COMUNE DI ULASSAI – STUDIO DI VARIANTE AL PAI AI SENSI DELL'ART. 37,
COMMA 3, LETTERA B), DELLE NTA DEL PAI IN LOC. GEDILI. RISCONTRO
VS. NOTA PROT. N. 1464 DEL 24.03.2020.

INTEGRAZIONI

Dott. Geologo Luigi Murgia

Maggio 2020

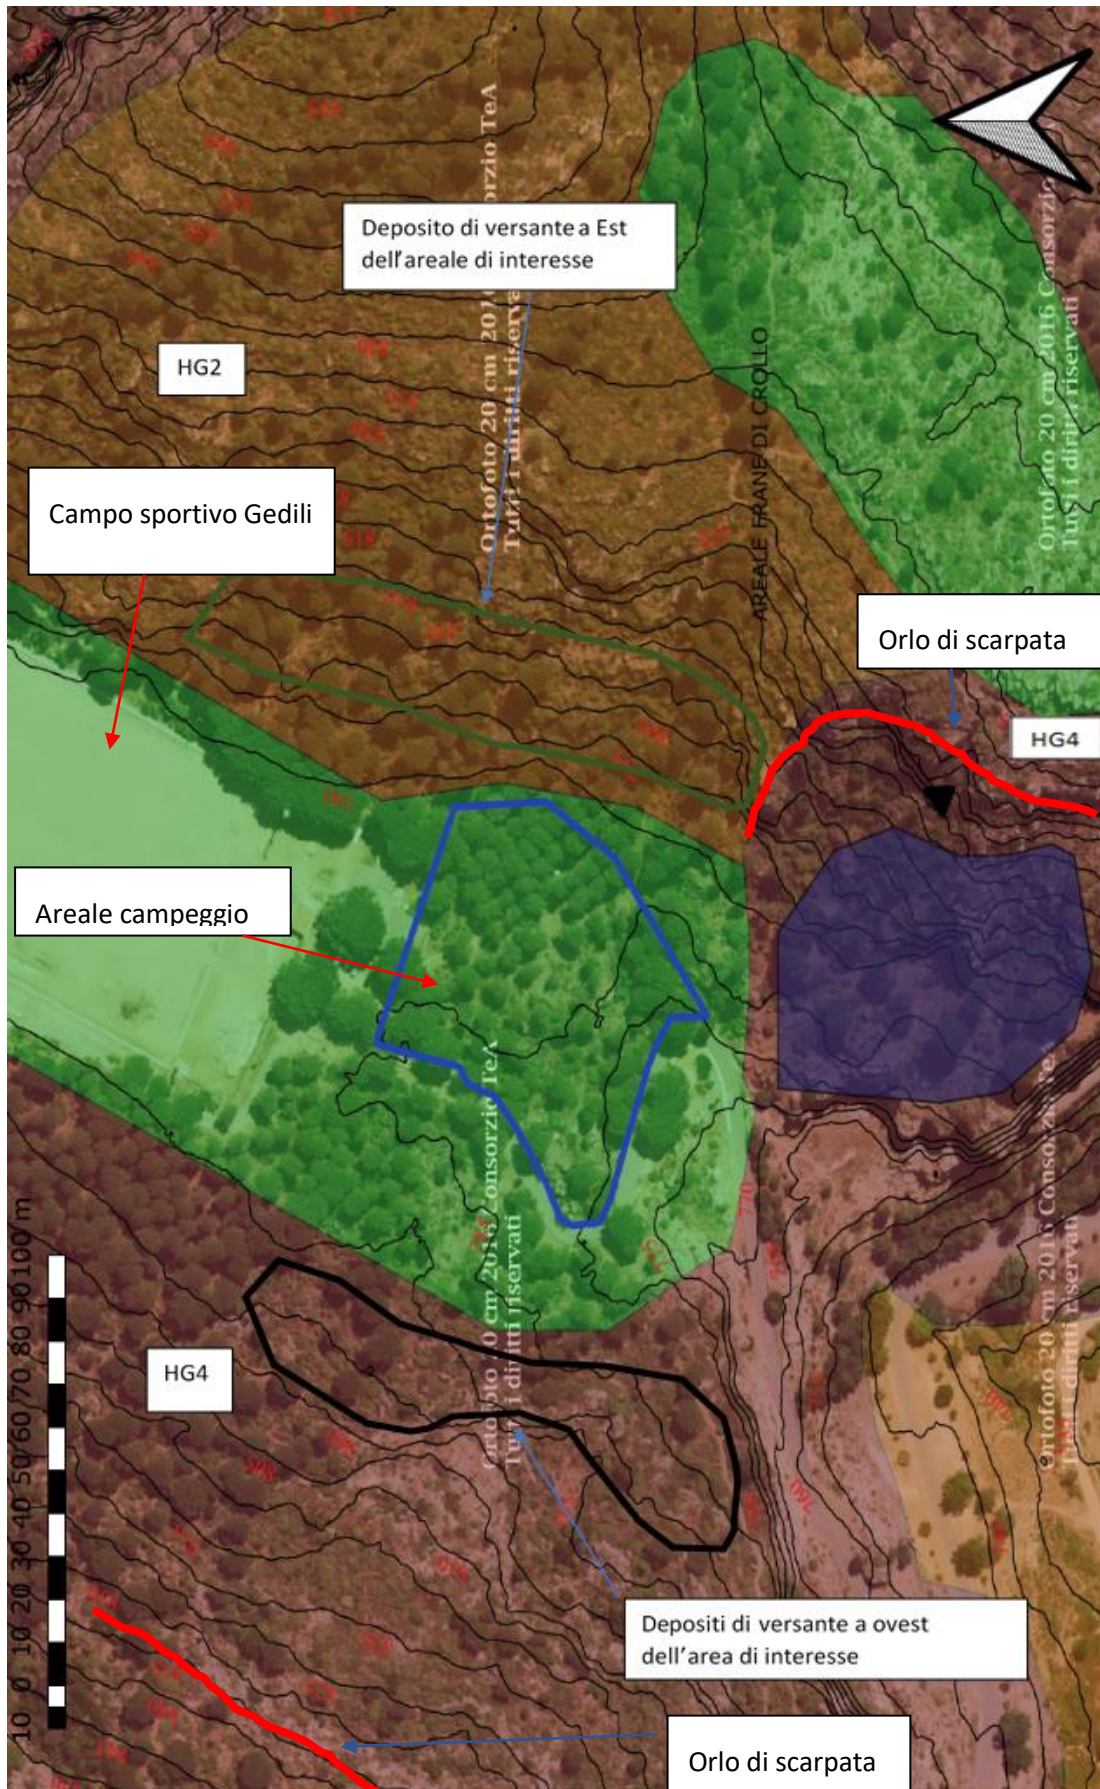
Vista la nota dell'adis: "L'area in questione è caratterizzata nella vigente cartografia PAI da una pericolosità da frana moderata di livello Hg1, pur essendo inserita in un contesto geomorfologico altamente problematico dal punto di vista della stabilità dei versanti. Infatti, essa risulta direttamente a contatto, nella sua porzione meridionale, con una zona caratterizzata da una pericolosità da frana molto elevata di livello Hg4 (figura 1 dello studio).

Dall'esame dello studio sembrerebbe di capire che il professionista redattore ritenga che, a seguito degli studi e delle analisi effettuate, l'attuale zonazione della pericolosità da frana che caratterizza il settore di interesse sia idonea a rappresentare l'attuale stato delle sue condizioni di stabilità geologica e geomorfologica e che, pertanto, il cambio di destinazione d'uso previsto dalla variante sia compatibile con l'attuale zonazione della pericolosità da frana vigente nel PAI. Tuttavia, si ritiene non sia stata affrontata con sufficiente grado di dettaglio e, quindi, esclusa, la possibilità che l'area di interesse possa essere oggetto di fenomeni di crollo dai versanti ad essa sovrastanti.

- l'esplicitazione di quanto sopra esposto rispetto alla validità o meno dell'attuale zonazione della pericolosità da frana nell'area di interesse;
- un'analisi geomorfologica di dettaglio in grado di escludere che l'area di interesse possa essere interessata da eventuali fenomeni di instabilità gravitativa (crolli) che dovessero coinvolgere i versanti circostanti e, in particolare, quello ubicato immediatamente a sud della stessa, caratterizzato da pericolosità da frana molto elevata di livello Hg4."

Si è ritenuto opportuno esaminare con un dettaglio ancora maggiore l'areale di interesse.

Da ciò si è realizzata una cartografia geomorfologica di dettaglio che mettesse in luce le diverse caratteristiche morfologiche dell'areale di interesse e dei versanti che lo circondano.

Relativamente ai versanti che circondano l'area, per l'analisi si farà riferimento alla cartografia di dettaglio a pag 1, questa cartografia è stata ricavata da un rilevamento dell'area, un

elaborazione del dtm con passo ad un metro, che ha consentito di evidenziare con maggior precisione la disposizione dell'area di interesse rispetto ai versanti circostanti.

VERSANTE A SUD DELL'AREA : Il versante a sud dell'area di interesse si trova in un 'area perimetrata dal PAI Hg₄, come evidenziato dalla cartografia di dettaglio non rivolge le sue falde verso l'areale di interesse ma verso un 'areale che non interessa l'area, da ciò è evidente che alcuna frana di crollo che interessa questo versante potrà coinvolgere l'area di interesse, come peraltro testimoniato dai blocchi presenti in un pianoro alla base della scarpata sub verticale alla base del versante. Questo versante è caratterizzato da pareti sub verticali, in roccia calcarea con bassa copertura vegetativa e roccia da sub affiorante a affiorante.

VERSANTE A EST DELL'AREA: il versante a est dell'area di interesse si ritrova in una zona perimetrata dal PAI come Hg₂ è caratterizzato da pendenze che vanno da dal 10% al 20 %, si tratta di un versante su roccia calcarea con gradonature con alzate di bassissima entità.

Si esclude il coinvolgimento dell'area di interesse da parte di frane da crollo in quanto il deposito di versante prodotto dal versante in oggetto dista circa una ventina di metri da l'areale di interesse inoltre questo deposito non è di sicuro il prodotto di frane di crollo ma bensì il prodotto dell'alterazione della disgregazione della roccia Madre. Si tratta di un

Il versante a ovest dell'area di interesse è perimetrato Hg₄ dal PAI, questo versante è costituito da roccia calcarea, ricoperto da un esiguo spessore di suolo, vegetato. Come di evince dalla cartografia di dettaglio si nota che la zona dell'eventuale distacco dei massi risulta distante dall'area di interesse, il deposito di versante che a seguito di rilievo è stato cartografato risulta essere distante circa 60 m dall'area di interesse, ma soprattutto l'area di interesse risulta ad una quota di 3/4m più alta rispetto a quella del punto più basso del versante in oggetto, da ciò l'impossibilità che una frana da crollo scaturita da questo versante interessi l'area di interesse.

Attraverso questa descrizione di dettaglio dei versanti che circondano l'area di interesse è stato possibile escludere che frane per gravità (da crollo) interessino l'area di interesse anche in quello a sud perimetrato dal PAI Hg₄, inoltre si può evidenziare come l'areale di interesse non sia interessato da alcun fenomeno franoso ed di conseguenza sia da confermare la perimetrazione Hg₁.
